## 改善箇所説明図

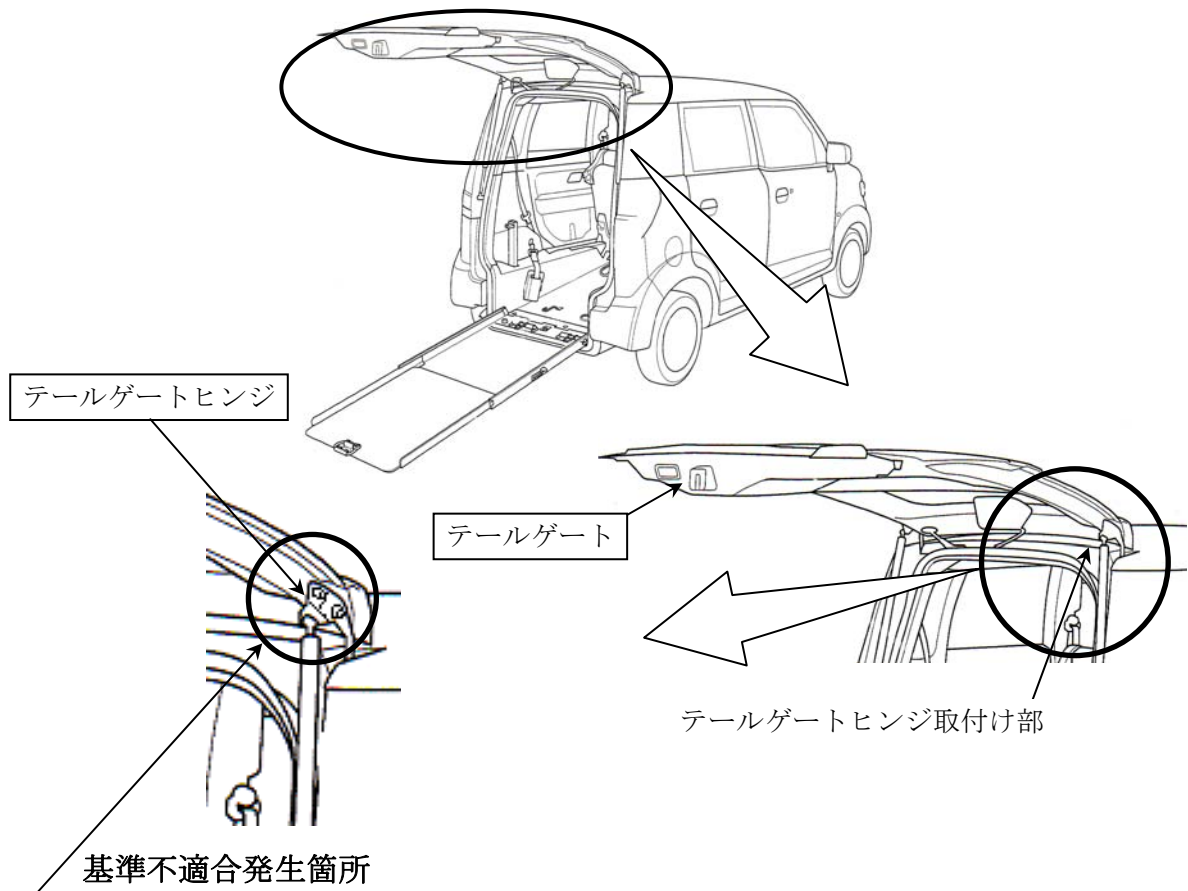
車いすに乗ったまま乗降できる福祉車両において、テールゲートヒンジ取付け部の強度が不足しているため、テールゲート開閉操作を繰り返すとヒンジ取付け部が変形するものがある。そのため、そのままの状態で使用を続けると、テールゲートに亀裂が生じ、テールゲートが閉まらなくなるおそれがある。

全車両、テールゲートヒンジ取付け部の状態を点検し、テールゲートに亀裂がないものはテールゲートヒンジを対策品と交換する。亀裂があるものはテールゲートを対策品と交換する。

識別：テールゲートストライカーの右側ボルト頭部に黄色ペイントを塗布する。
